嘉磐惠文

13 樓 A 戶

客戶工程變更單

A戶 天花板範圍示意平面圖(套上層樑)

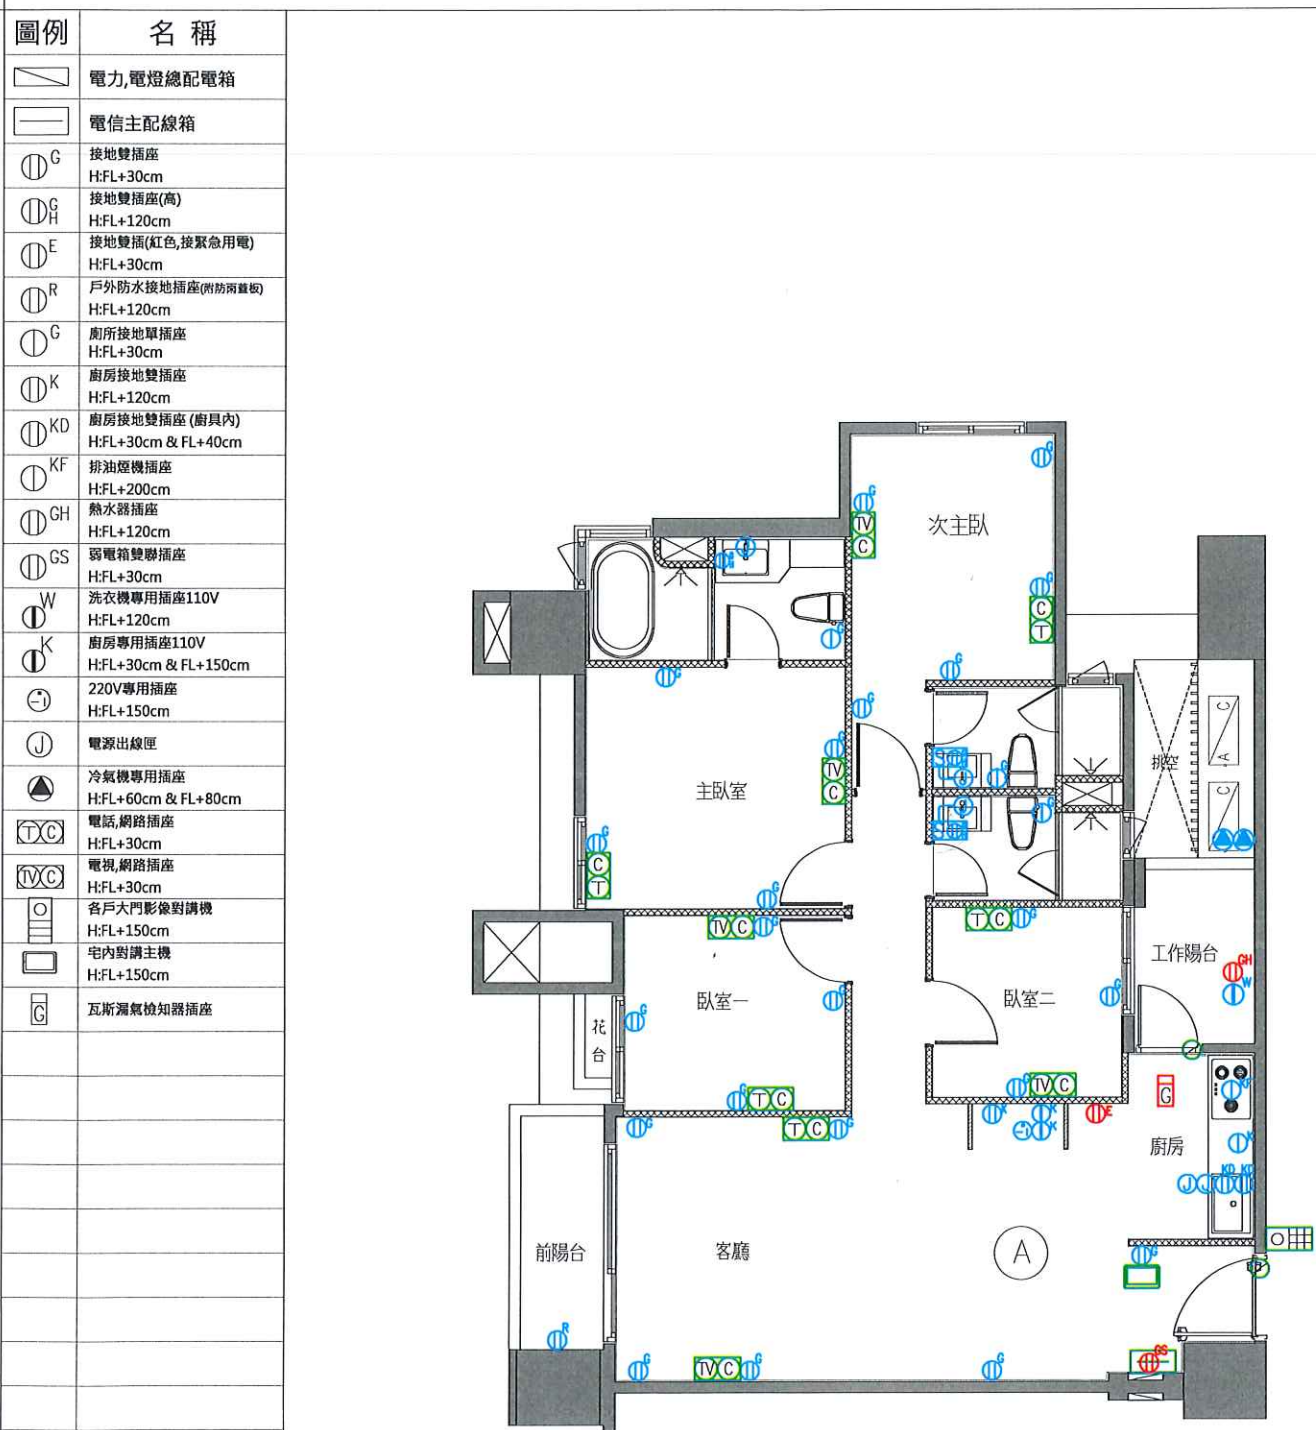
1.廚房變更包含：

- a.壁磚變更烤玻
- b.天花板、立板、油漆追減

2.客浴天花板、油漆追減

3.次主浴天花板、油漆追加

※天花板追減後樓上層管線外露，結構頂板不補油漆

A戶 插座及弱電位置示意平面圖

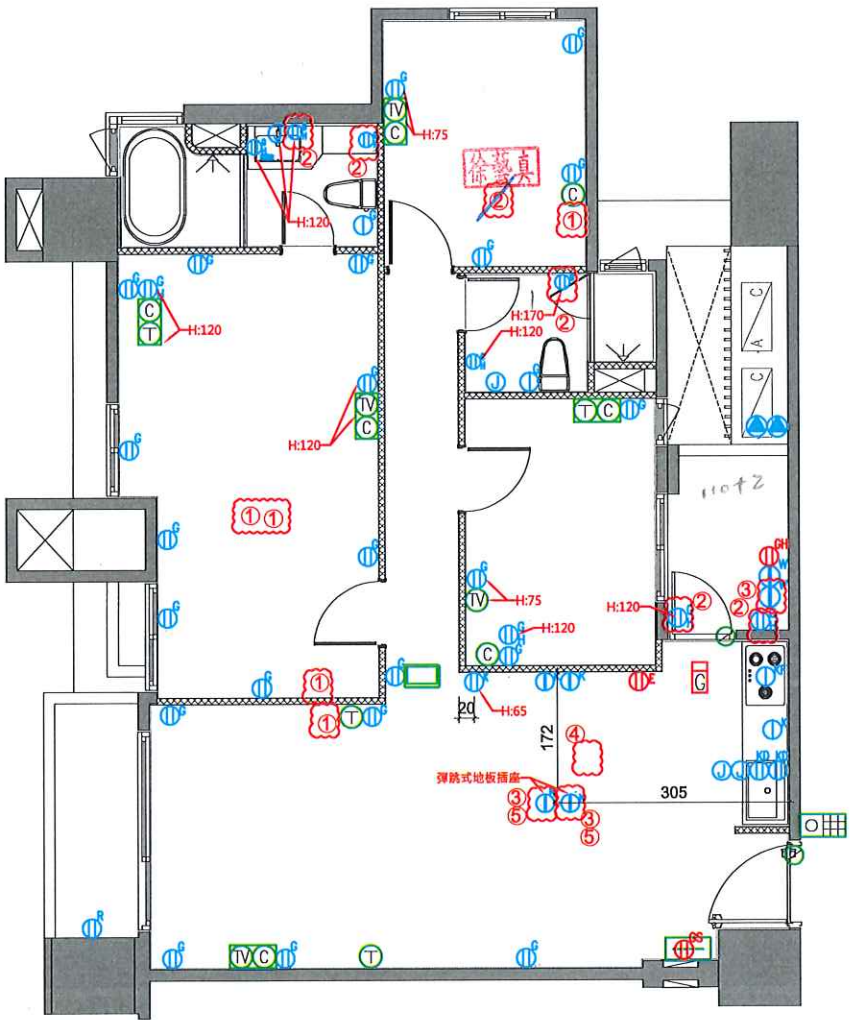
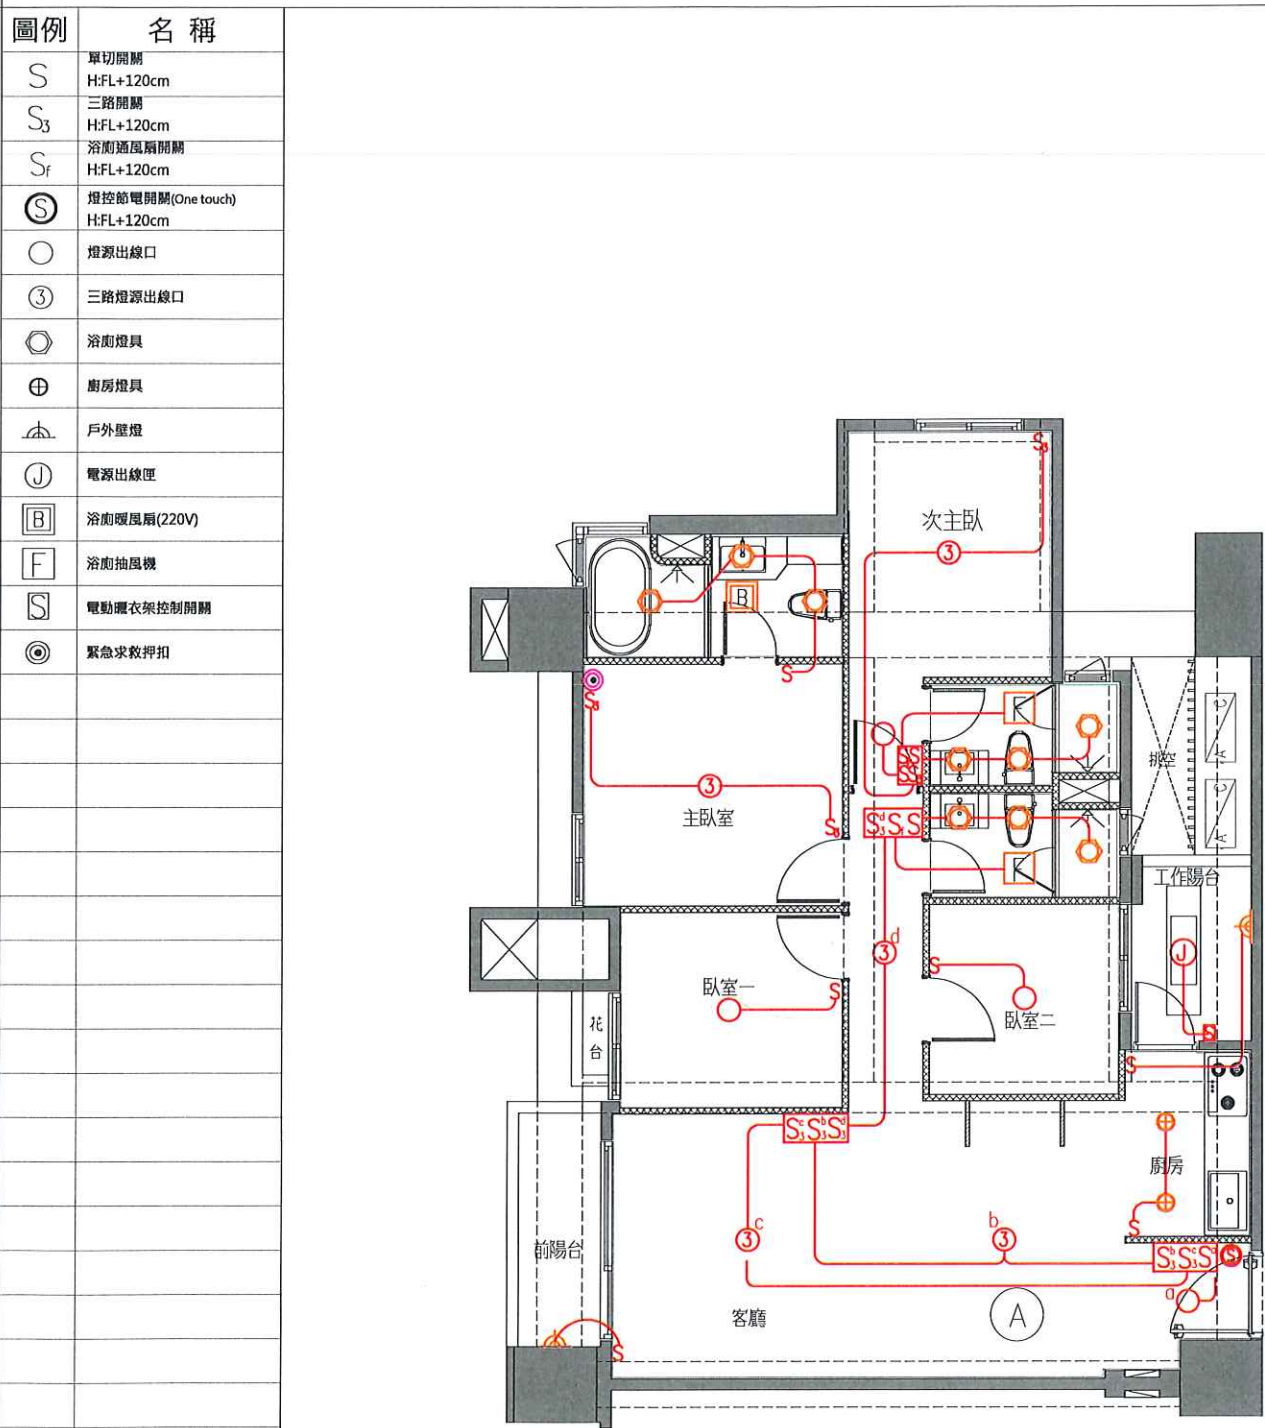
- 1.弱電變更
- a.(TV)追減x1
- b.(T)追減x1
- c.(C)追減x3
- 2.110V插座追加x5
- 3.110V專迴追加x3
- 4.220V專迴追減x1
- 5.彈跳式地板插座追加x2

A戶 電燈開關及迴路示意圖(套上層樑)

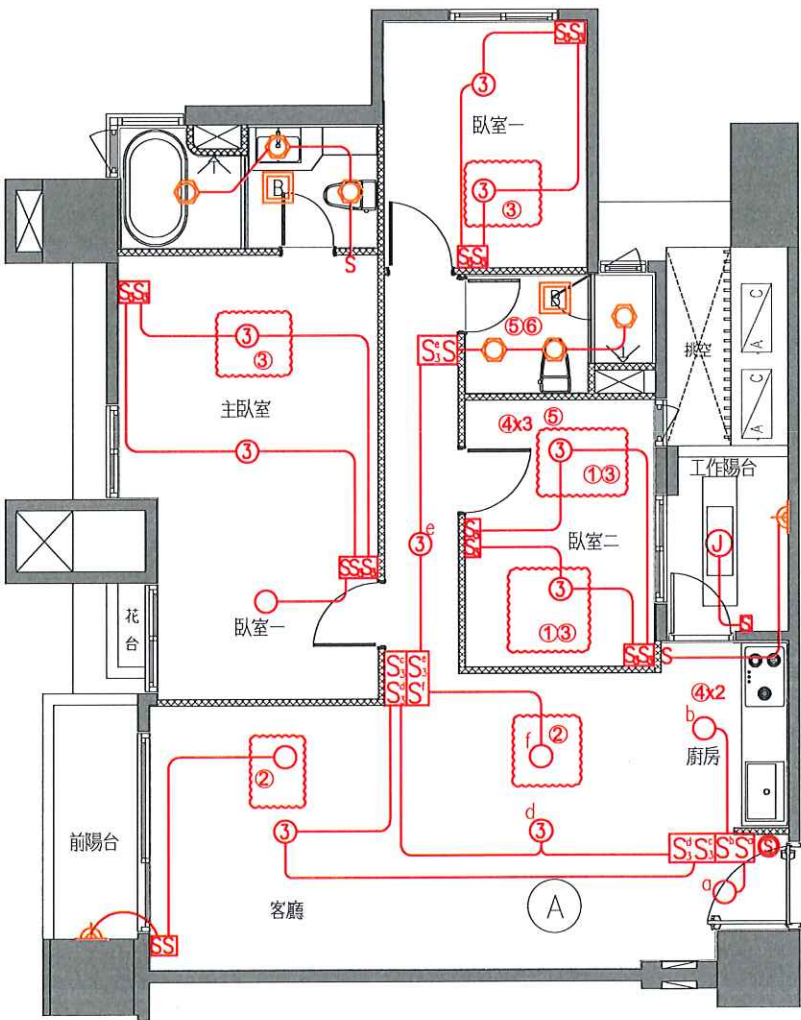
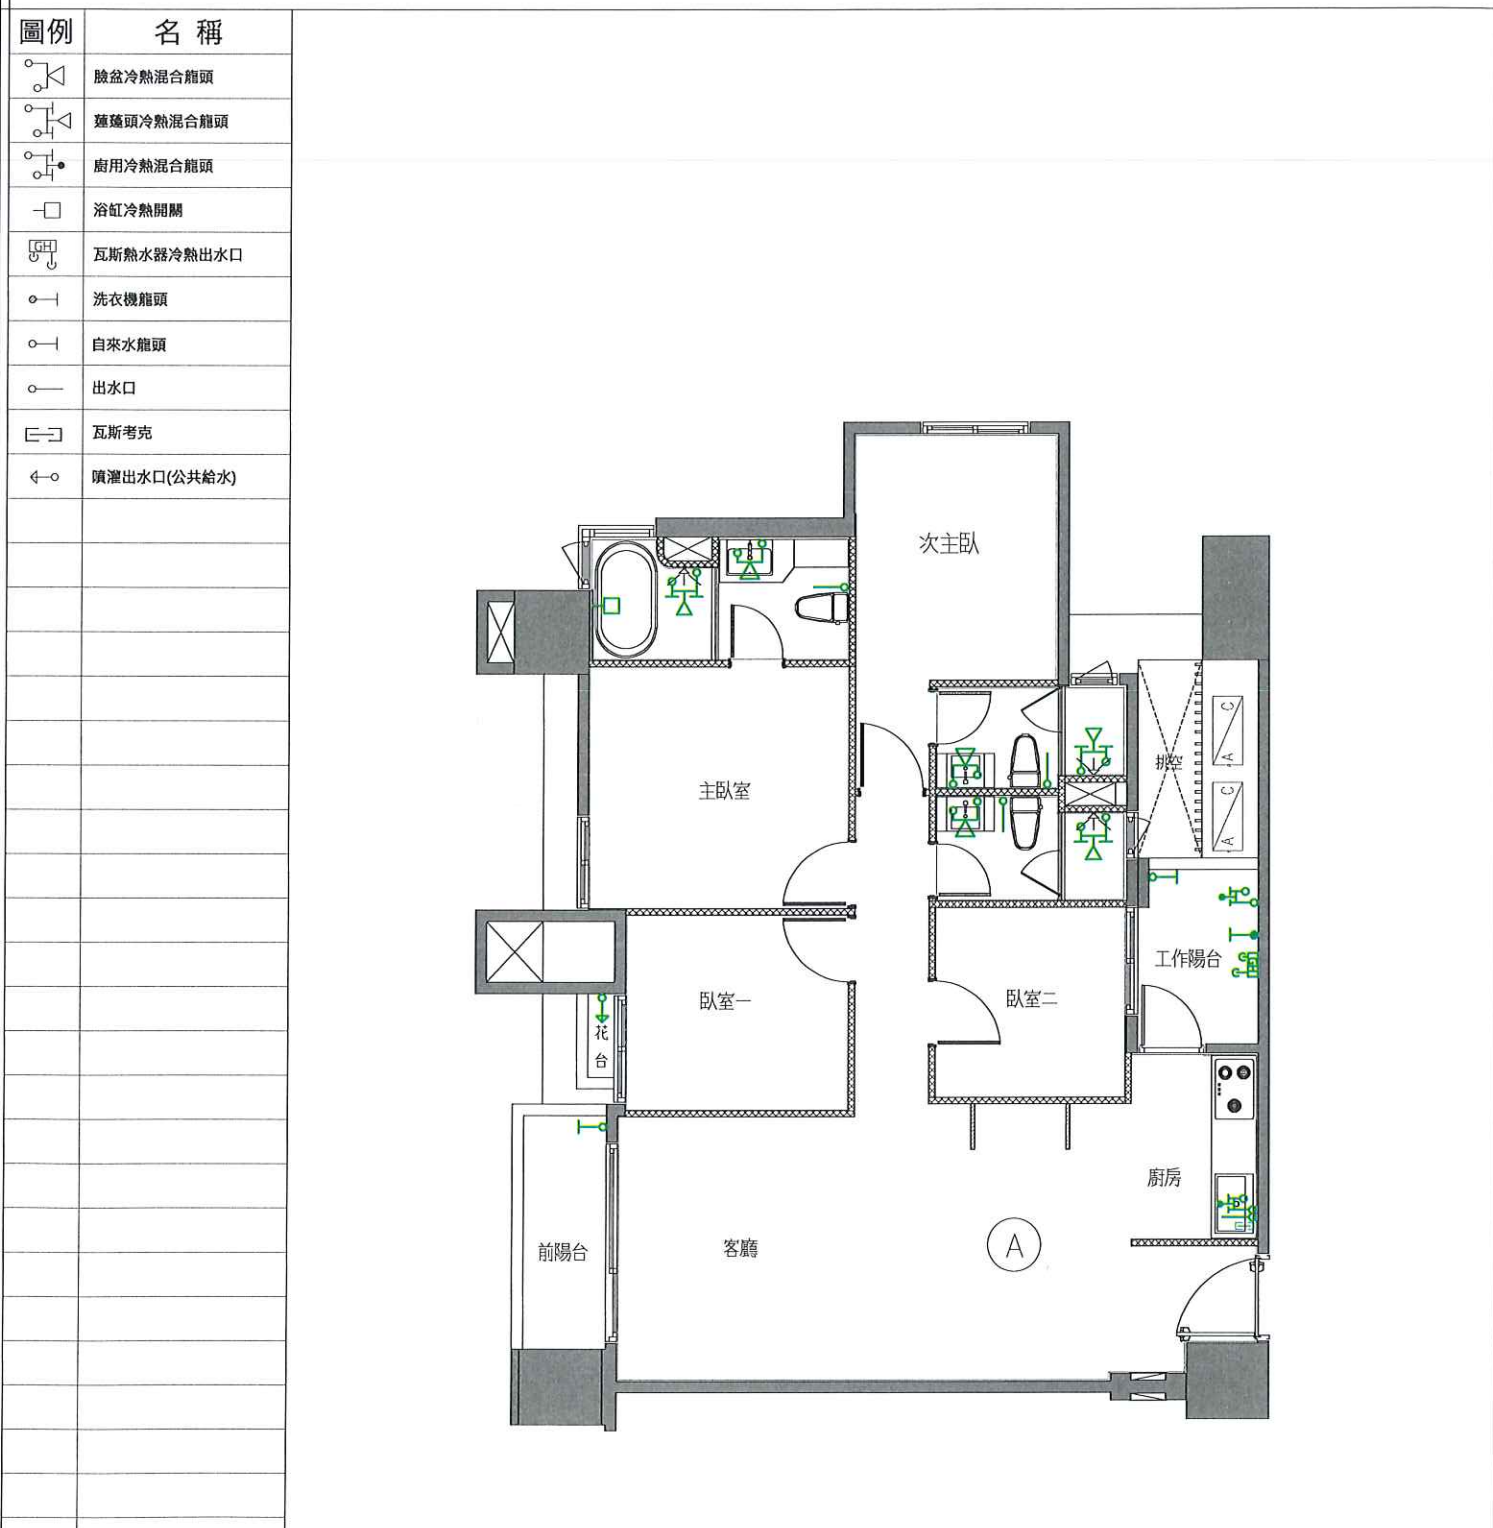
- 1.單切開關追減x2
- 2.單切開關追加x2
- 3.雙切開關追加x4
- 4.燈具追減x5
- 5.抽風機追減x2
- 6.暖風機追加x1
(220V暖風機專迴追加x1)

A戶 給水示意平面圖

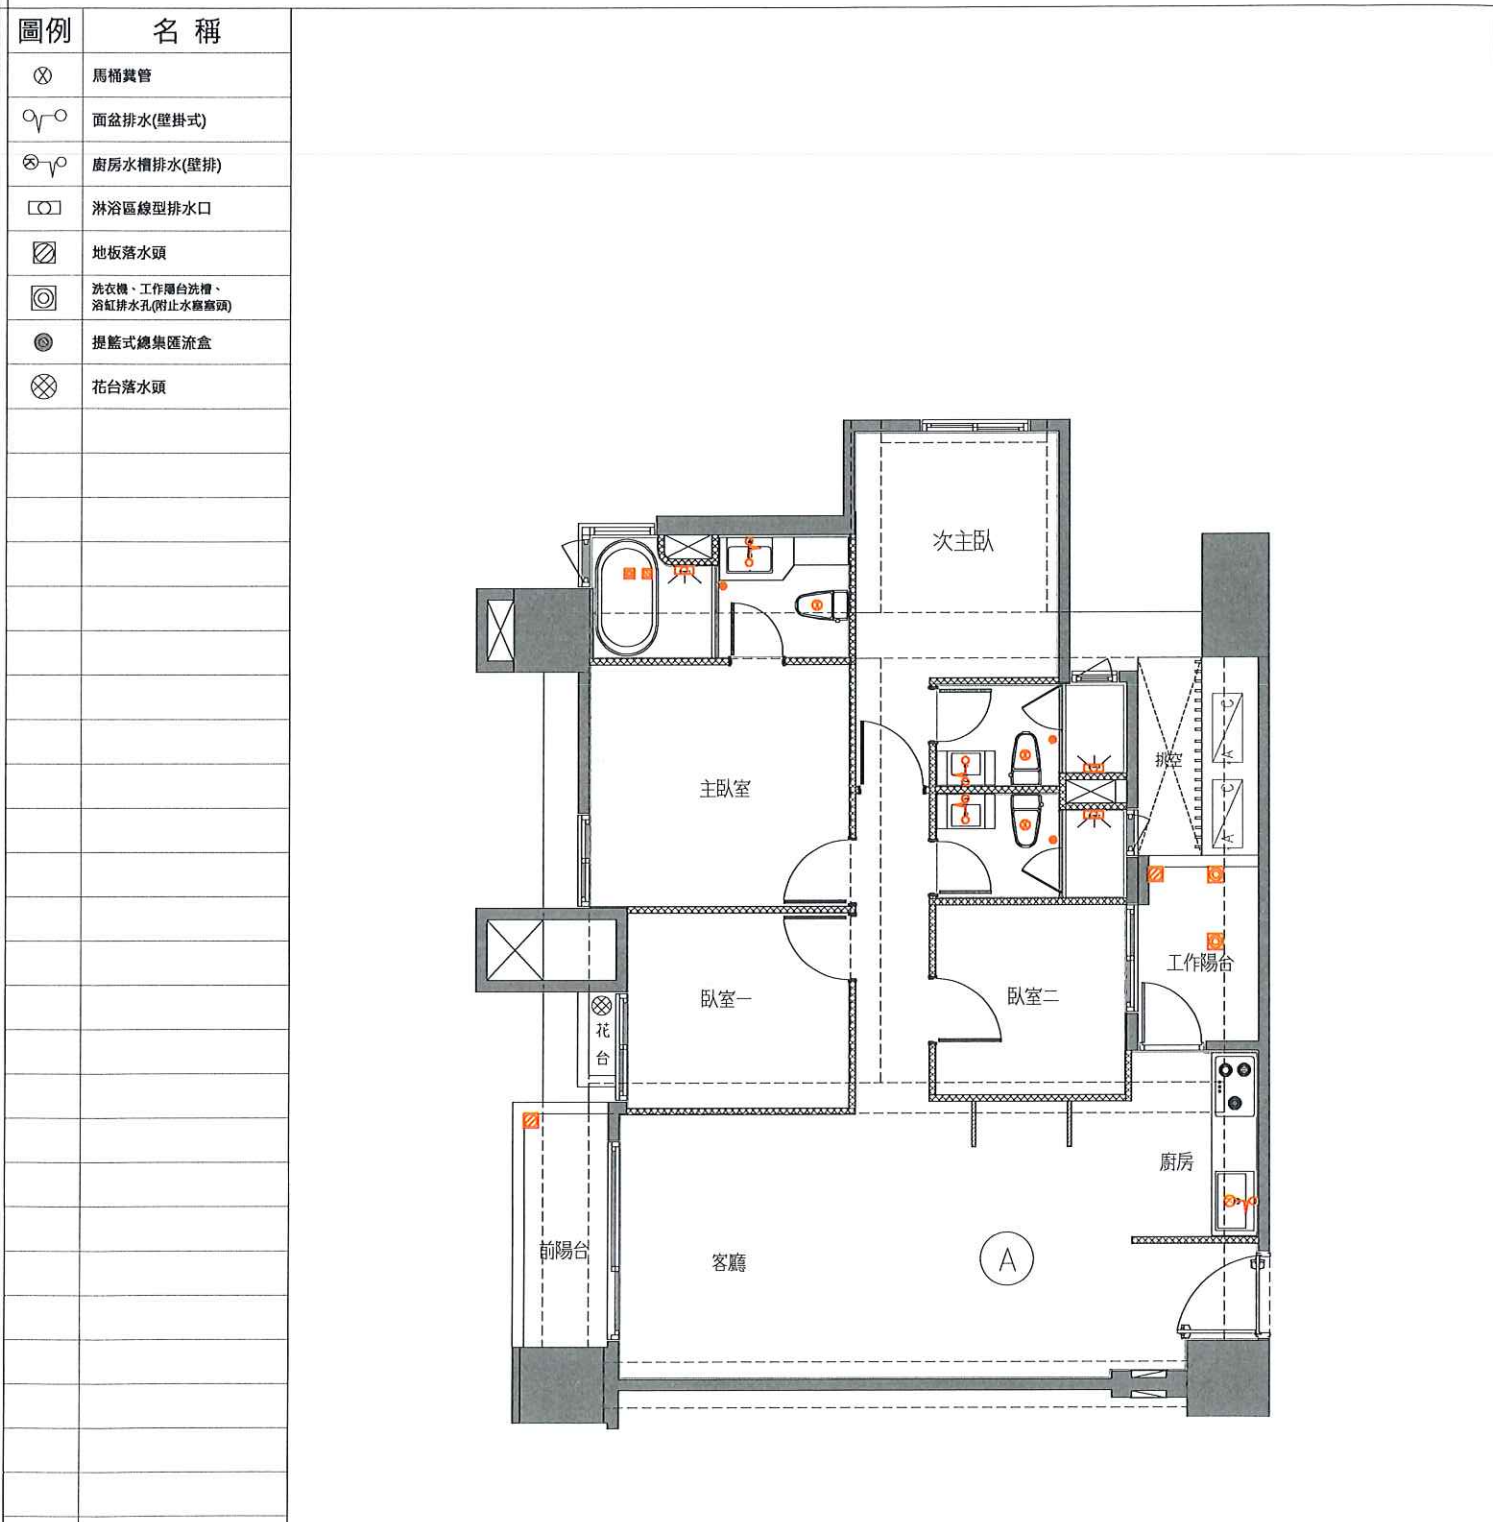
- 1.給水追減x3
- 2.給水追加x1
- 3.次主浴給水配合移動
- 4.

A戶 冷氣套管及排水位置示意圖(套上層樑)

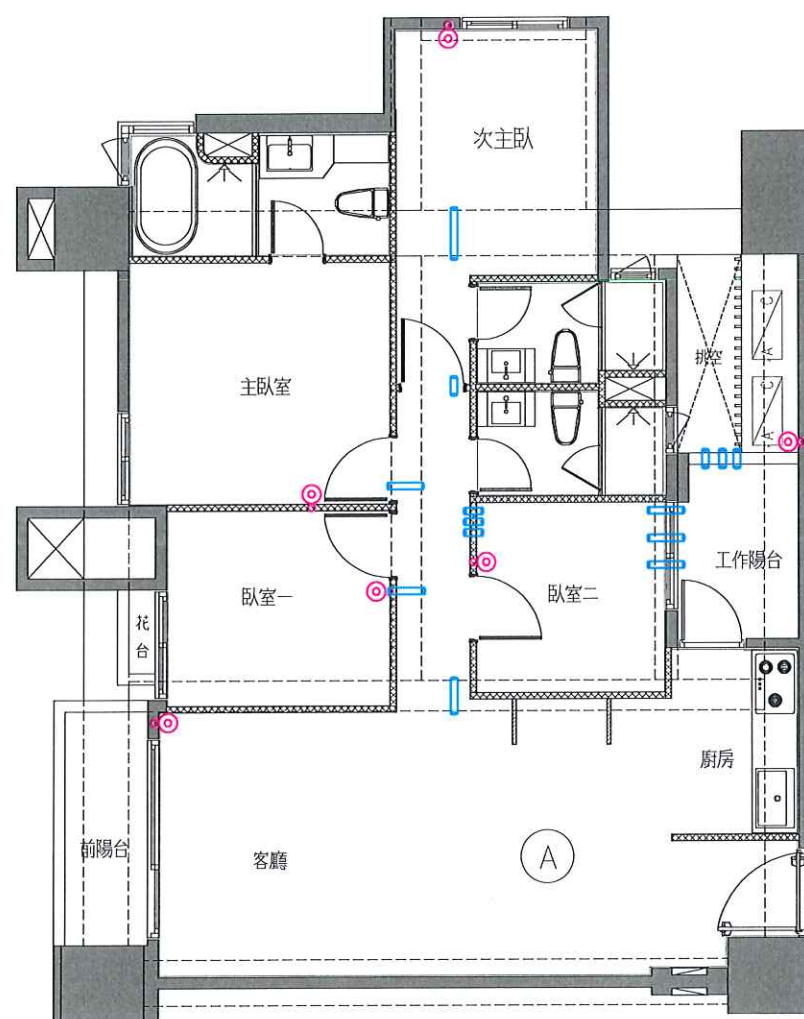
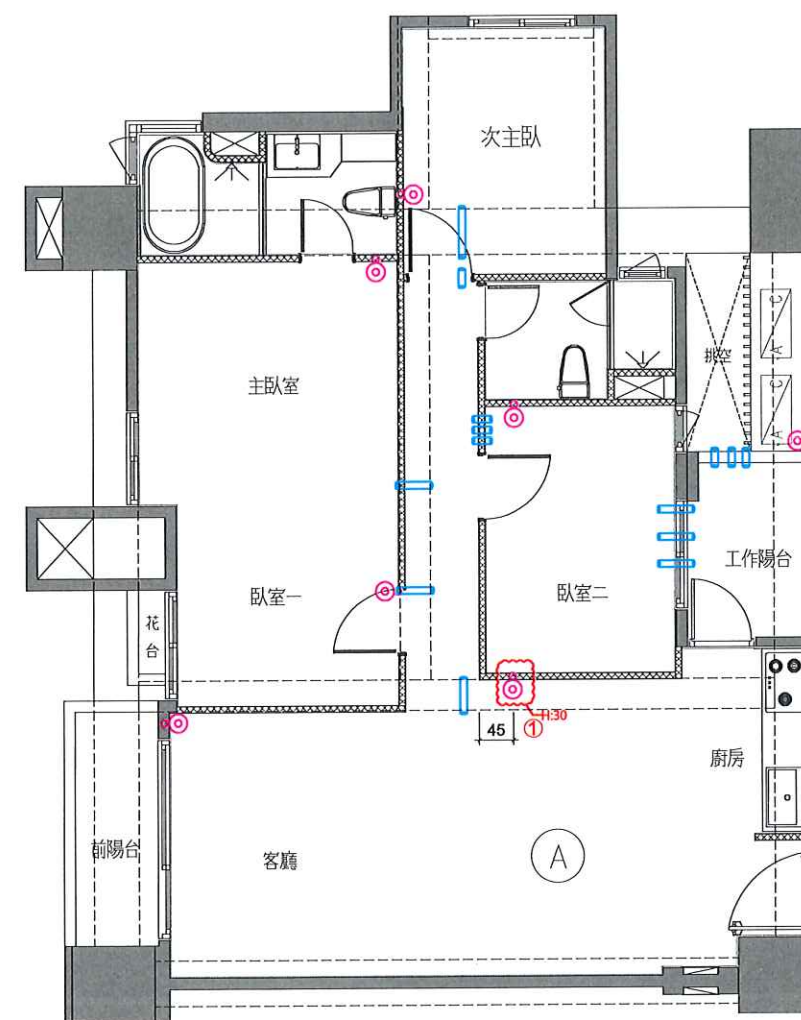
1.冷氣排水追加x1
